島根原子力発電所第2号機 審査資料	
資料番号	NS2-補-020 改 34
提出年月日	2023年1月25日

工事計画に係る補足説明資料  
(安全設備及び重大事故等対処設備が使用される条件の  
下における健全性に関する説明書)

可搬型重大事故等対処設備の保管場所及びアクセスルートに  
係る補足説明資料

## 18. 重油移送配管の経路変更に伴う影響について

図 19-7 小型船舶の保管場所及び運搬ルートの変更前後図 (1/2)

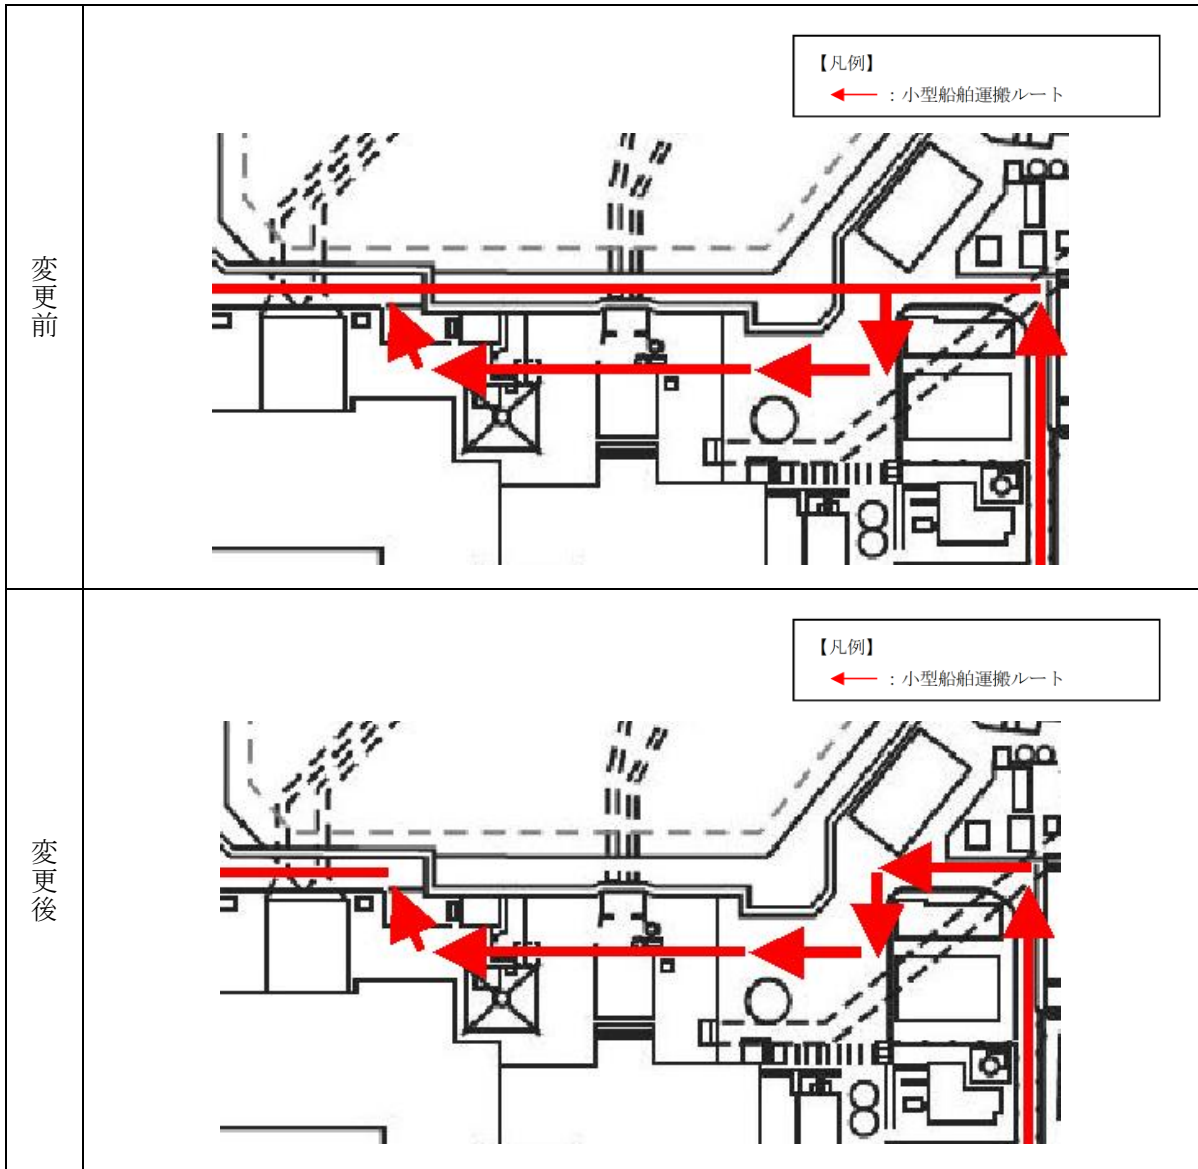
サブルート (車両・要員) からサブルート (要員) に変更することから、小型船舶運搬ルートに設定しないよう変更するが、小型船舶運搬ルートはその他複数のルートを確認していることから作業に関する通行性に影響はない。

小型船舶の保管場所及び運搬ルートの変更前後図を図 19-7 に示す。
